INFORME DE AUDITORIA AMBIENTAL DE CIERRE

*“Rehabilitación de Ruta 20, tramo 138K500 a
147K200”*

José Chediack S.A.I.C.A. Sucursal Uruguay

08/08/2025

Foto 12.1-3, P03. Depósito cerrado para acopio de lubricantes. Hay tarrinas fuera de las bandejas estancas.

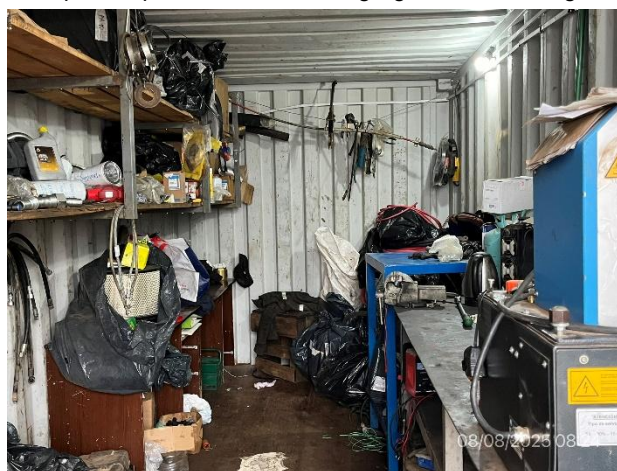
Ref.	Descripción	Requisito
05	En el pañol de la planta asfáltica de Macromil SA – P03, hay lubricantes fuera del sector envallado.	Apartado 5.2.2 del PGA.
Evidencia: Foto 12.1-3, Foto 12.1-11		Código del hallazgo: PEL - 4

Foto 12.3-1. P03, se colocó bandeja para contención de eventuales derrabes bajo motobomba.

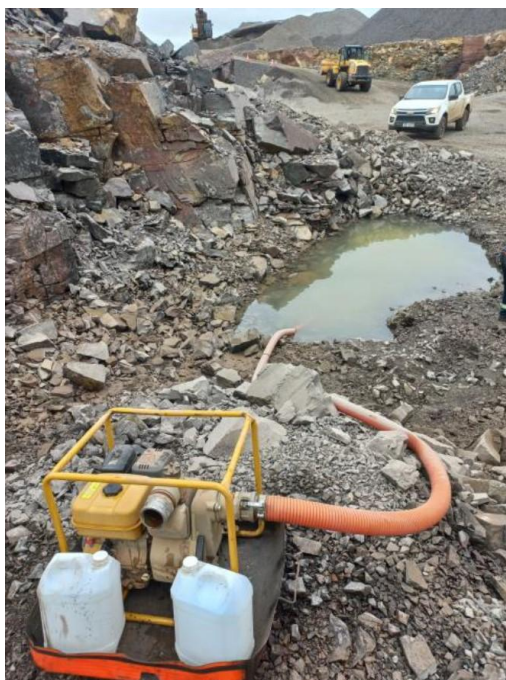
Ref.	Descripción	Requisito
02	En el frente de ataque del yacimiento de la cantera – P04 – el desagote del sector inundado se realiza con una motobomba apoyada sobre suelo desnudo, sin contar con elementos para contención de eventuales derrames de combustible: bandejas u otro elemento similar. También se encontró un bidón de combustible directamente apoyado sobre suelo desnudo.	Apartado 3.2 del MAV 2015.

Evidencia: Si bien se colocó bandeja en Octubre 2024 - Foto 12.3-1, al momento de la auditoría se volvió a detectar la misma situación. Se detalla en apartado 7.2
